**Modulo per la presentazione delle osservazioni per i piani/programmi/progetti sottoposti a procedimenti di valutazione ambientale di competenza statale**

**ID: Codice procedura (ID\_VIP/ID\_MATTM): 12691**

**“Progetto di un impianto eolico denominato “Pitigliano” ubicato nei comuni di Pitigliano (GR) e Sorano (GR) costituito da 20 (venti) aerogeneratori di potenza nominale 7,0 MW per un totale di 140,0 MW con relative opere connesse ed infrastrutture indispensabili”**

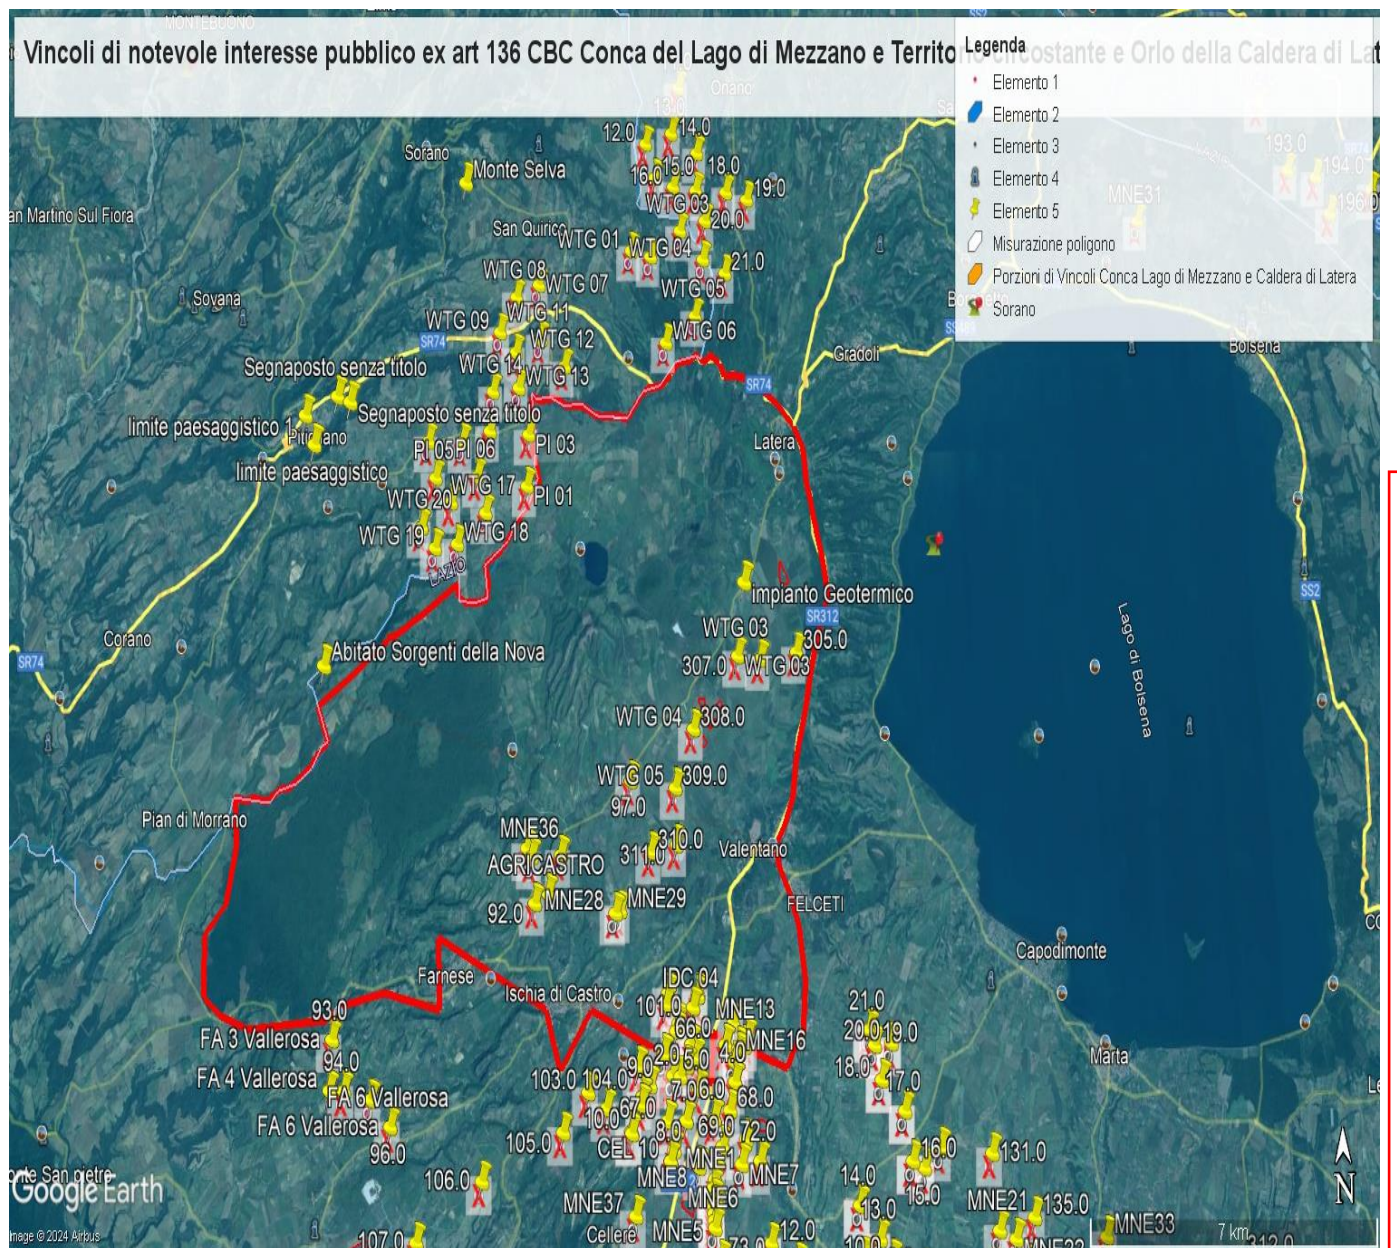
e schiantandosi cadrebbe direttamente sulla strada regionale e un'altra la WGT 09 a 235 metri dalla stessa facilmente raggiungibile dai pezzi creati in un eventuale schianto e anche la WGT 08 a 310 metri sempre in zona di relativo pericolo. Le pale WGT 10, 12 e 13 si trovano invece a 60 – 70 metri da una strada sterrata che collega abitazioni e strutture agricole mentre la WGT 14 a poco più di 200 metri. La pala WTG 16 si trova a 320 metri dalla Strada Provinciale Pantano ed a soli 100 da una strada sterrata che collega abitazioni e strutture agricole. La WTG 20 si trova a soli 160 metri da una strada sterrata che collega due Agriturismi. Anche queste costituisce un pericolo per l'incolumità delle persone e degli animali in caso di schianto o di rottura di parti dell'aerogeneratore. E' noto che possono verificarsi rotture della lama in rotazione o di pezzi della stessa e a volte anche crolli dell'intero aerogeneratore o spezzamento (meglio *rottura*) della torre a causa di incendi o eventi atmosferici estremi sempre più frequenti anche nei nostri territori. Uno dei principali eventi che comporta la rottura della lama è rappresentato dalla fulminazione atmosferica anche se le lame sono idoneamente protette contro questi fenomeni mediante ricettori metallici disposti alle estremità delle lame ed idoneamente collegati a terra. Nel caso di rottura accidentale di un elemento rotante a seguito di distacco, attraverso le leggi della balistica classica è possibile determinare le probabili traiettorie dell'elemento. Infatti, nota la velocità di rotazione e le caratteristiche geometriche, si può procedere all'applicazione delle leggi della fisica per giungere ad una stima esatta delle traiettorie. Purtroppo, la stima è chiaramente semplificata vista la complessità del problema e le molte variabili che entrano nel calcolo, soprattutto per ciò che riguarda le azioni aerodinamiche di portanza, resistenza e momento aerodinamico di difficile definizione soprattutto in caso di frammenti irregolari e di geometrie incognite. In letteratura esistono degli studi condotti relativamente a questa specifica tematica. Uno dei riferimenti è rappresentato dallo studio condotto dalla società Vestas Wind System: "Vestas V80 – Blade Trow calculation under normal operationing

conditions (2001)”. Detto studio riporta la stima della traiettoria di una pala eolica in condizioni di normale funzionamento sia per la pala intera che per eventuali frammenti. Lo studio ipotizza che, in assenza di forze aerodinamiche, la massima gittata si ottiene quando la pala si distacca dal rotore con un angolo di 135° azimut, considerando quale unica forza inerziale quella di gravità con approccio quindi conservativo e a vantaggio di sicurezza. Viene quindi calcolato il tempo di volo considerando la velocità verticale iniziale applicata al centro di gravità. Nota la durata di volo e conoscendo le componenti orizzontali e verticali della velocità è possibile definire la traiettoria dell'elemento distaccatosi. Le conclusioni dello studio analitico del fenomeno, **basato su grossolane approssimazioni anche dichiarate**, ha dimostrato che è opportuno evitare la presenza di ricettori sensibili al probabile distacco di organi rotanti nella circonferenza di raggio 85 m dall'asse dell'aerogeneratore. A pag 7 del Documento prodotto dalla proponente “ Relazione gittata” a pag 7 si afferma *“Nella definizione del Layout del Parco di Pitigliano-Sorano in un intorno di ampiezza pari a 212,04 m che rappresenta il valore di gittata reale stimato non ricade nessun punto sensibile”*. Questo valore della gittata massima oltre a non essere assolutamente condivisibile e non realistico in quanto addirittura di poco superiore all'altezza della pala non è neanche veritiero perché abbiamo visto che la S.R 174 maremmana sarebbe interessata dal crollo della pala WGT 07 e altre strade provinciali e secondarie sarebbero interessate dalla vicinanza di altri aerogeneratori sopra meglio individuati.

Infatti, il fenomeno della gittata massima è molto più complesso da stimare analiticamente, per questo si rimanda all'esperienza dei costruttori più esperti i quali indicano detto fenomeno come molto raro con una variabilità di ritrovamenti dei frammenti a distanze molto varie, in relazione ai numerosi fattori che possono condizionare l'evento, l'orografia, la velocità del vento, la direzione, le azioni aerodinamiche di portanza che potrebbero spingere a centinaia di metri frammenti di elementi rotanti, come purtroppo avvenuto già in

**IMMAGINE n. 2** Impianto eolico industriale “Pitigliano” e distanze aerogeneratori dai Vincoli della Conca del Lago di Mezzano...

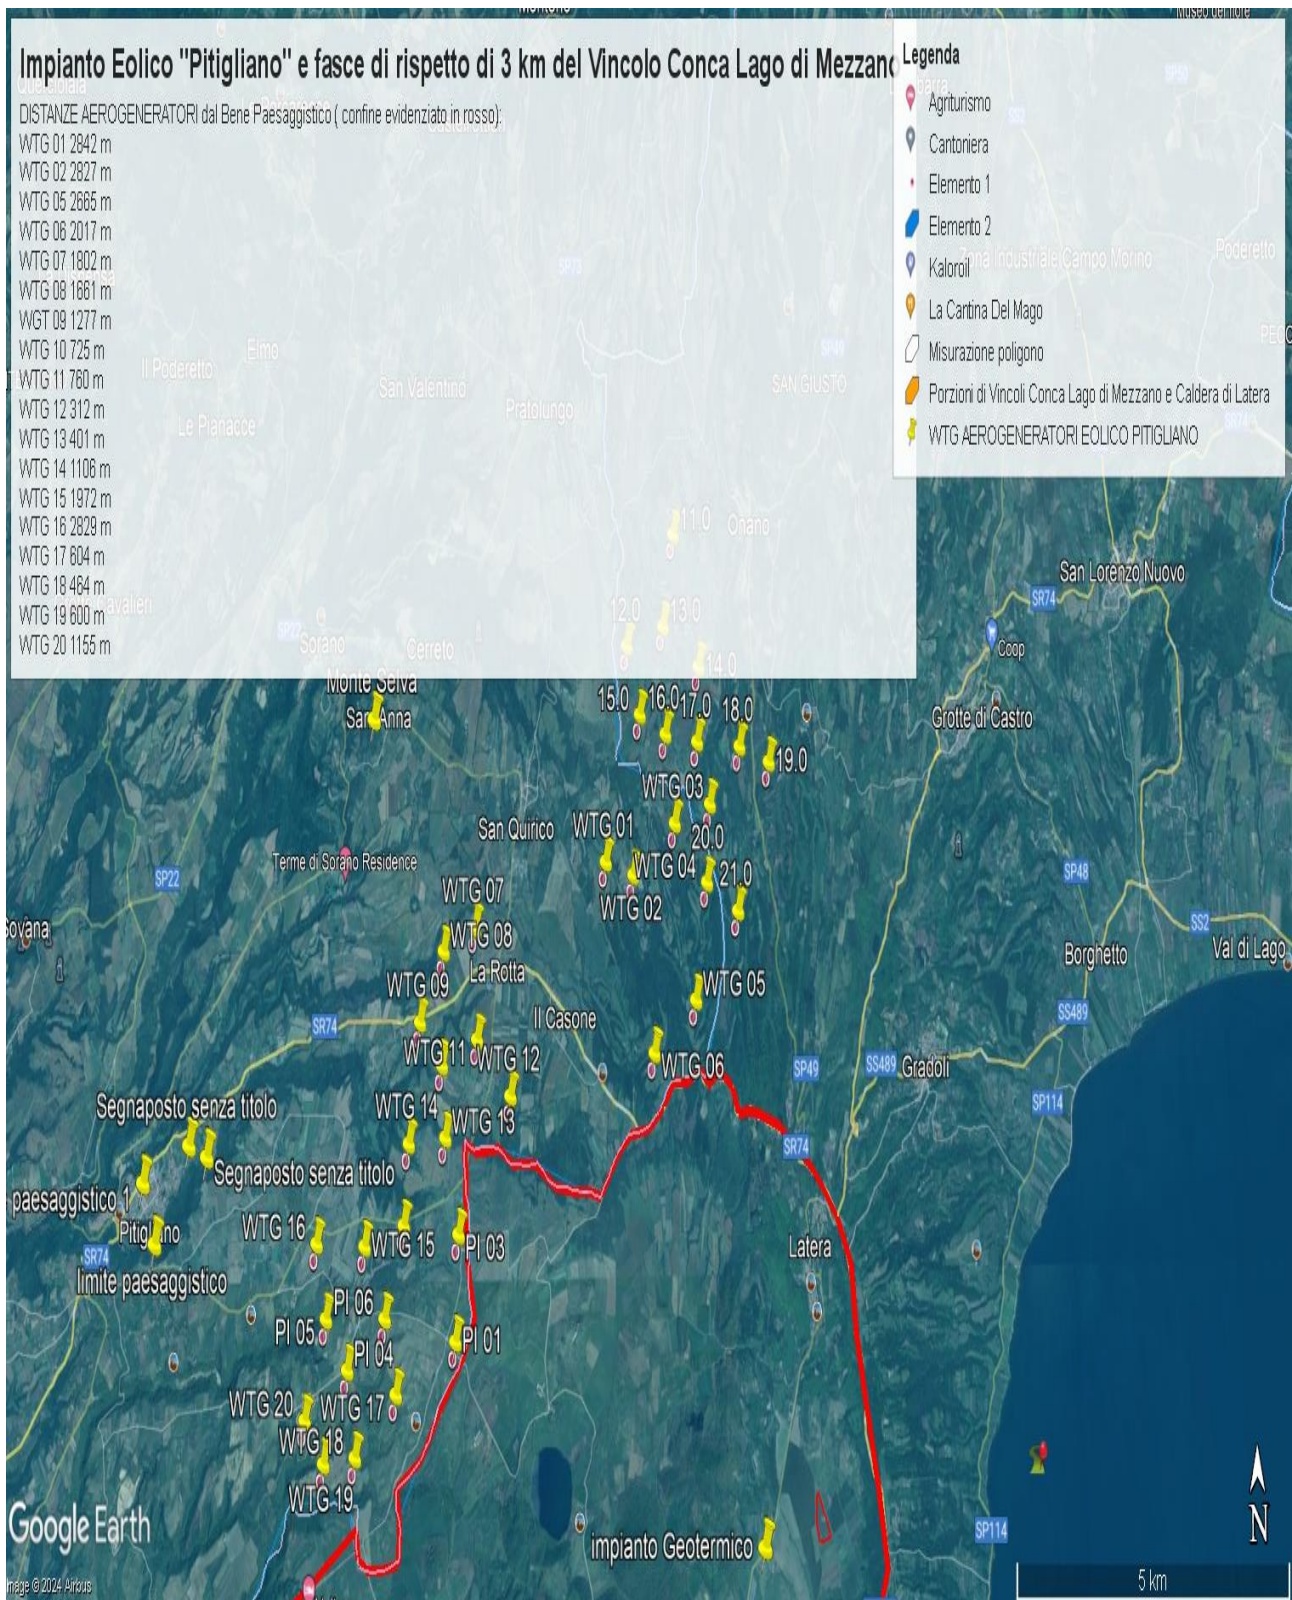
Al contrario si evidenzia che l'impianto eolico industriale citato non solo ricadrebbe con tutti e 20 gli aerogeneratori all'interno delle fasce di rispetto di 3 km di due vincoli paesaggistici di notevole interesse pubblico esistenti nella Regione Lazio e con una parte di essi nel vincolo paesaggistico del Centro abitato di Sorano ( GR) quindi in aree non idonee all'installazione di impianti di energia rinnovabile. Addirittura, alcuni aerogeneratori sarebbero ubicati a poche centinaia di metri dai perimetri dei due vincoli paesaggistici laziali ex art 136 del CBC.

**IMMAGINE n. 3 Impianto eolico industriale “Pitigliano” e distanze aerogeneratori dai Vincolo “Orlo della Caldera di Latera.**

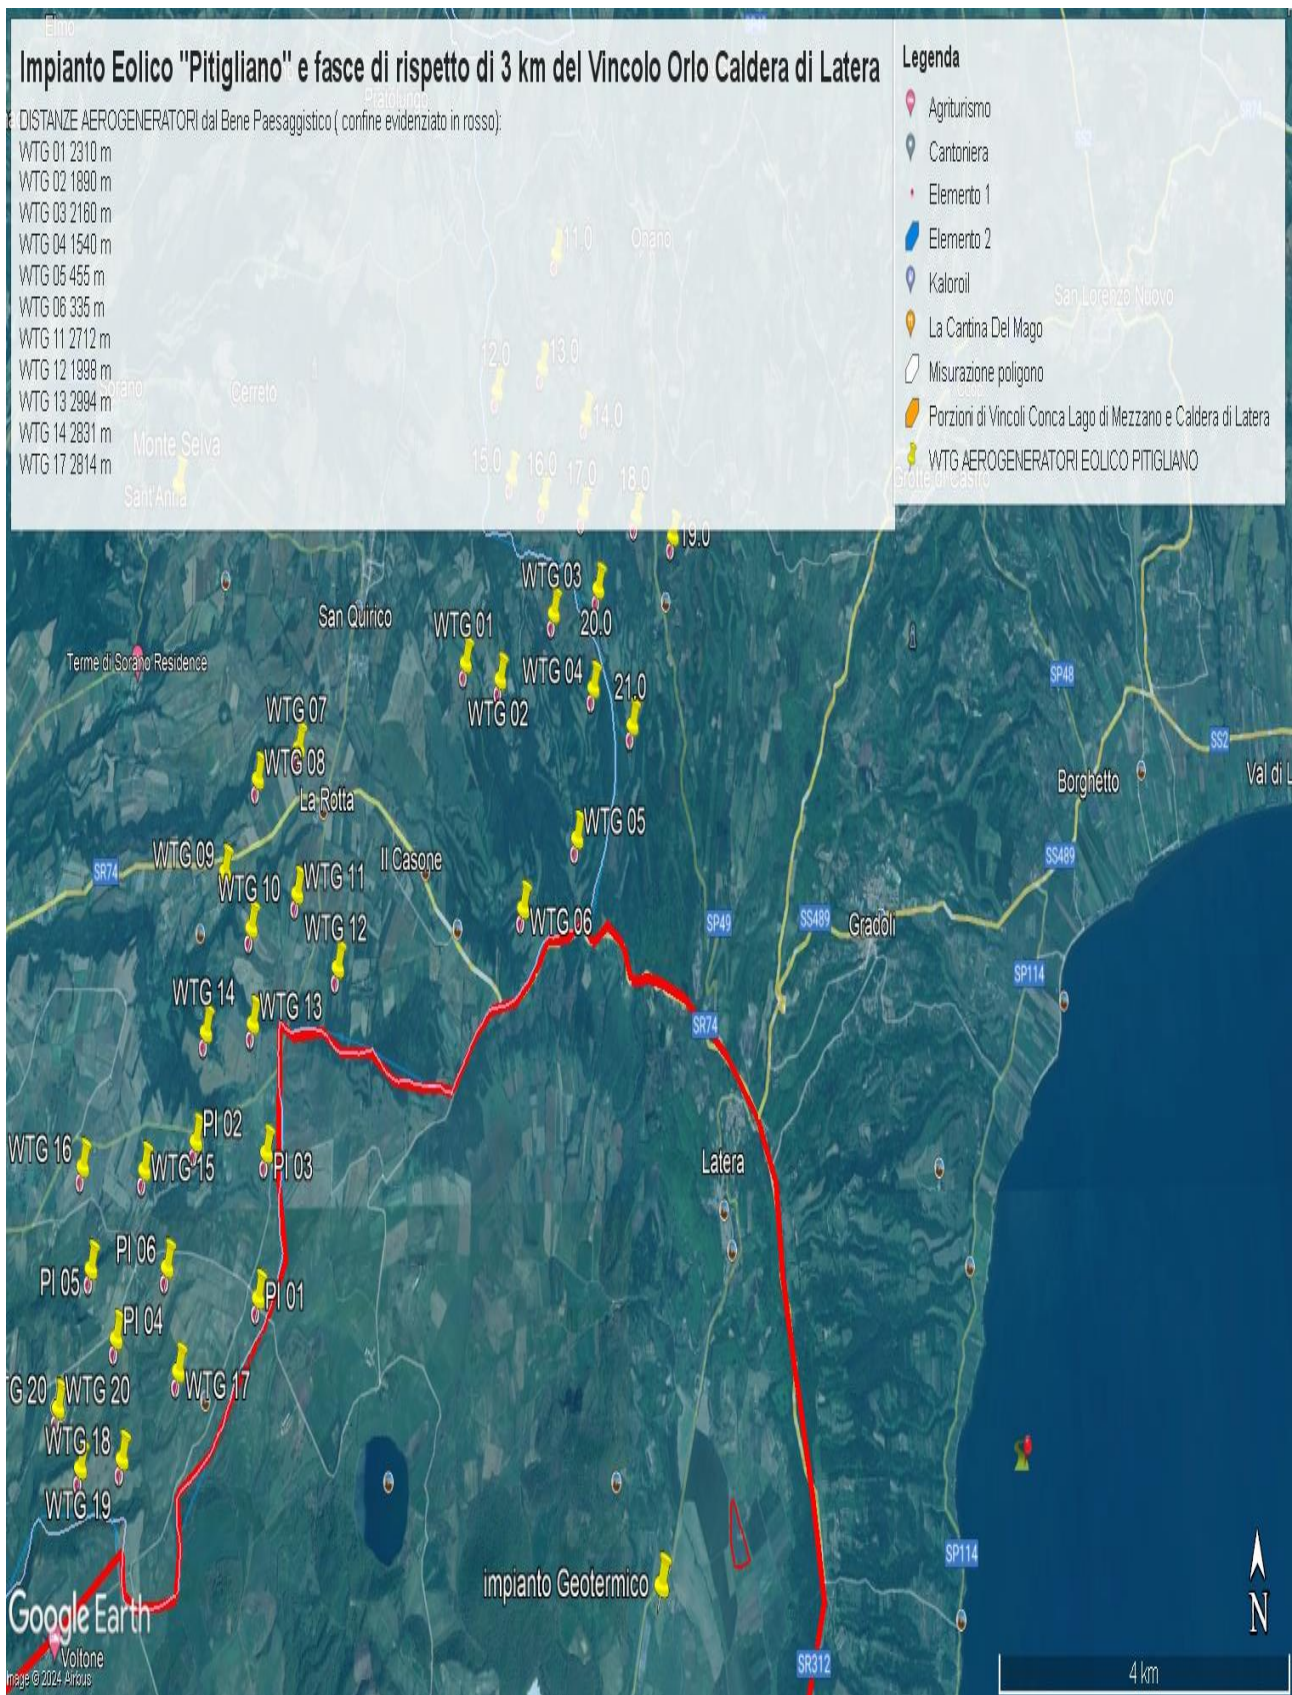
Come è illustrato nell'immagine si ribadisce che l'impianto industriale "Pitigliano" ricade completamente all'interno delle fasce di rispetto dei due vincoli di notevole

interesse pubblico e lambisce quelle di un terzo vincolo e quindi come affermato dal Consiglio di Stato nelle sentenze citate, l'impianto è insediato in area non idonea ai sensi dell'art. 20 comma 8 lettera c quater del D.Lgs. n. 199/2021 e ss.mm.ii al contrario di quanto sostiene la proponente.

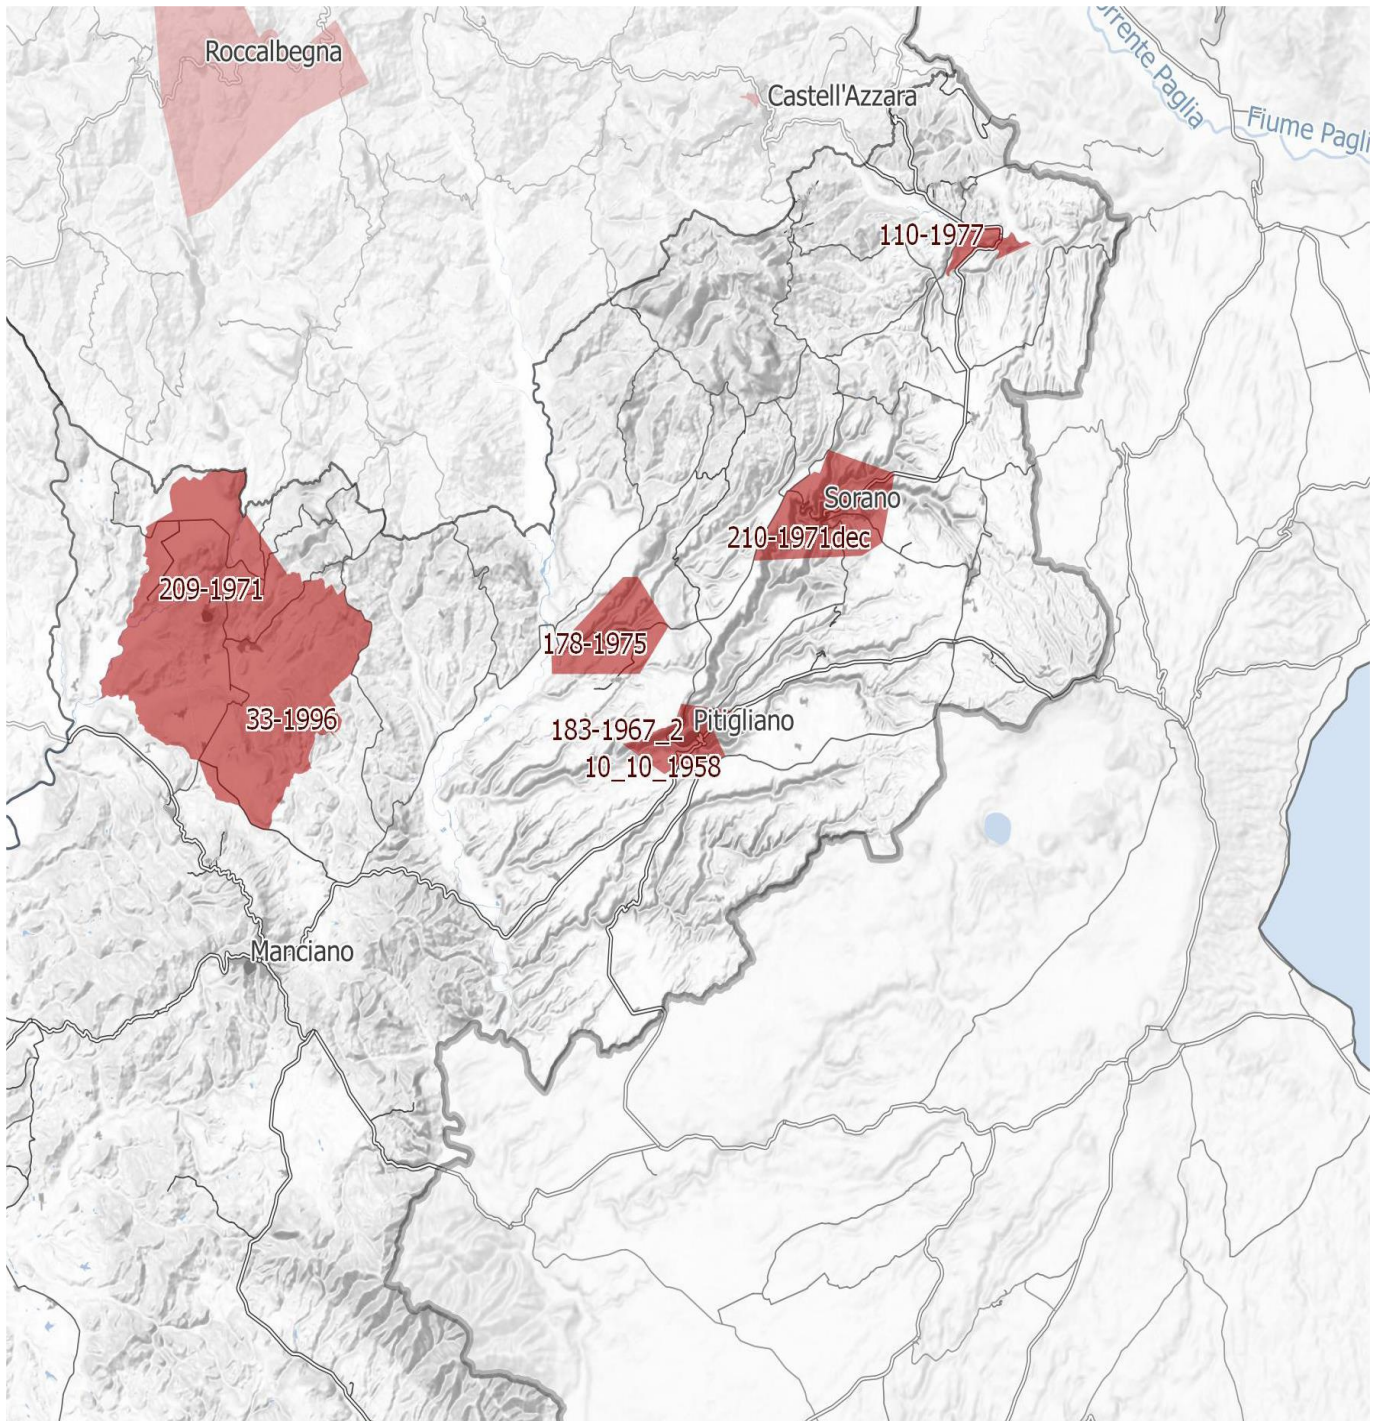
*Inoltre, come sostiene la Proponente parte dell'impianto si verrebbe a trovare a 3,5 km dal centro abitato di Sorano. Infatti, tre degli aerogeneratori WTG 08, 09, 10 sono addirittura all'interno delle fasce di rispetto dei 3 km del suo vincolo paesaggistico di notevole interesse pubblico ex art 136 del CBC. Si evidenzia che così si crea*

**IMMAGINE n. 4** Si evidenzia che i tre aerogeneratori WTG 07, WTG 08 e WTG 09 impattano con il vincolo paesaggistico di notevole interesse pubblico del Centro Storico di Sorano. Il WTG 07 si troverebbe a 2828 m, WTG 08 2504 e WTG 09 2990. Il cavidotto dell'impianto invece impatta in buona parte del Vincolo paesaggistico ex art. 136 del CBC del Centro Storico di Pitigliano.
